対策箇所説明図

(原動機室右後部略図)

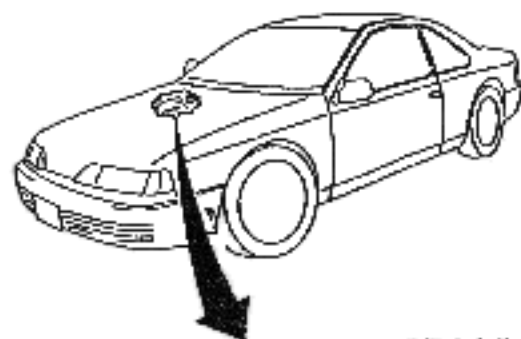
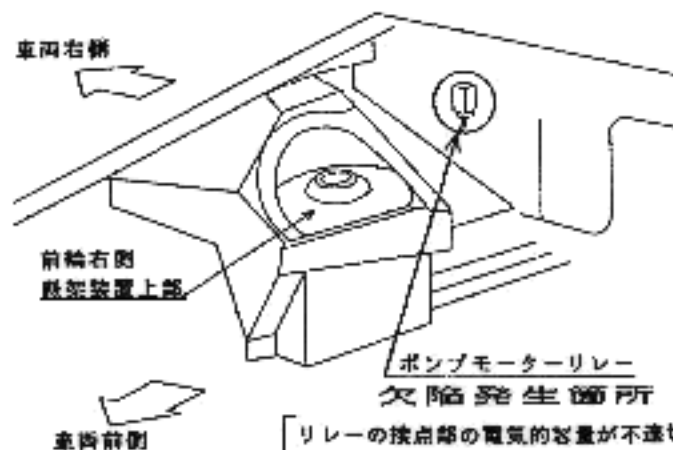
リレーの接点部の電気的容量が不適切なため、高温下において、渋滞低速走行を続けると、最悪の場合、接点が溶着するおそれがある。

全車両、当該ポンプモーターリレーを取り外し、対策用のポンプモーターリレー及びリレー用配線を取り付ける。
